**ỦY BAN NHÂN DÂN  
TỈNH QUẢNG NGÃI**

Số: 08 /UBND-CNXD  
V/v điều chỉnh cục bộ quy  
hoạch tim tuyến đường Lê Quý  
Đôn thuộc đồ án Quy hoạch  
phân khu đô thị trung tâm  
thành phố Quảng Ngãi

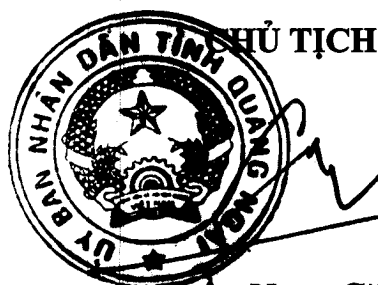
1. Thống nhất việc điều chỉnh cục bộ Quy hoạch phân khu đô thị trung tâm thành phố Quảng Ngãi đối với tuyến đường Lê Quý Đôn (nút giao đường Lê Quý Đôn và đường Huỳnh Thúc Kháng) để thực hiện dự án Khu dân cư Hồ Yên Phú, thành phố Quảng Ngãi, cụ thể:

Nội dung	Theo QHPK được duyệt	Điều chỉnh
Tọa độ nút giao thông giữa đường Lê Quý Đôn với đường Huỳnh Thúc Kháng	(X=1670686,6609; Y= 585005,4364) Cao độ (Z): 7,65	(X=1670682,4467; Y= 585033,4149) Cao độ (Z): 7,48
